GEMEINDE JAGSTHAUSEN
ORTSTEIL JAGSTHAUSEN

BETREFF BEBAUUNGSPLAN „PHOTOVOLTAIKANLAGE STOLZENHOF“

Frühzeitige Beteiligung der Träger öffentlicher Belange und der Öffentlichkeit vom 22.05.2023 bis 30.06.2023

Eingegangene Stellungnahmen der Behörden

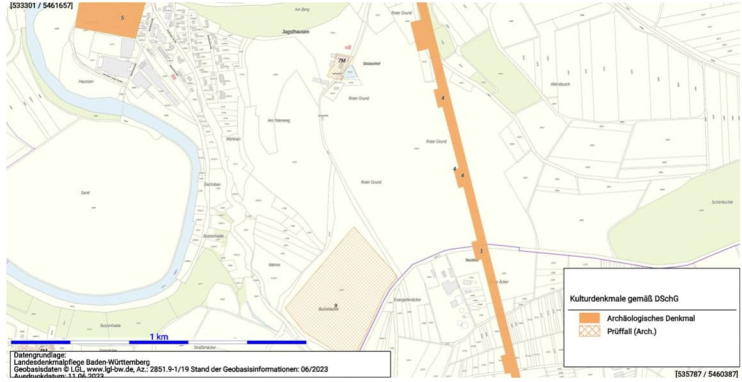
2.	Regionalverband Franken, Heilbronn	23.06.2023	Durch die Planung werden regionalplanerische Zielfestlegungen berührt.	Wird zur Kenntnis genommen.

Nr.	Behörde	Stellungnahme v.	Stellungnahme	Behandlungsvorschlag
			Im Süden des Plangebiets verläuft in südöstlicher Richtung eine nach Plansatz 4.2.2.3 festgelegte Trasse für Ölleitungen. Wir raten zu einer Abstimmung mit dem Betreiber der Leitung. Zudem grenzt die Planung an ein nach Plansatz 3.2.1 ausgewiesenes Vorranggebiet für Naturschutz und Landschaftspflege an. Vorranggebiete für Naturschutz und Landschaftspflege sind vor einer Intensivierung der Raumnutzung zu bewahren. Indirekte Belastungseinflüsse sind durch extensiv genutzte Pufferzonen zu minimieren. Angrenzend an das Vorranggebiet sollten deshalb keine über die PV-Module hinausgehenden baulichen Maßnahmen (z.B. Trafogebäude) erfolgen.	Der Hinweis auf eine Trasse für Ölleitungen wird zur Kenntnis genommen. Der Verlauf der Trasse wurde im zeichnerischen Teil des Bebauungsplanes nachrichtlich dargestellt.
			Im östlichen Teil des Plangebiets verläuft in Nord-Süd-Richtung das regionale Kulturdenkmal „Limes“. Wir raten zu einer Abstimmung mit dem Denkmalamt.	Der Anregung wurde bereits gefolgt. Das Denkmalamt wurde bereits im Zuge der frühzeitigen Beteiligung angehört.
